# 改善箇所説明図

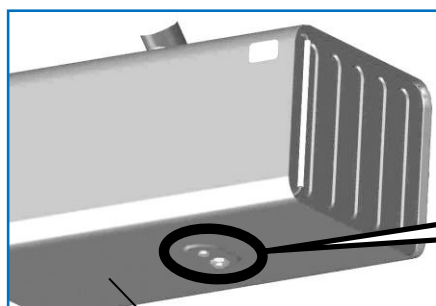
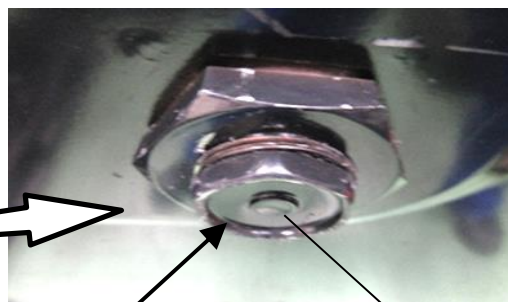
燃料タンクにおいて、ドレンプラグの燃料タンクへの組み付け作業が不適切なため、ドレンプラグが適切に締め付けられていないものがある。  
そのため、そのままの状態で使用を続けると、ドレンプラグ部より燃料が漏れるおそれがある。

全車両、燃料タンクドレンプラグを規定トルクで締め付ける。

識別：燃料タンクの品番シールに識別シール(緑色)を貼付する。
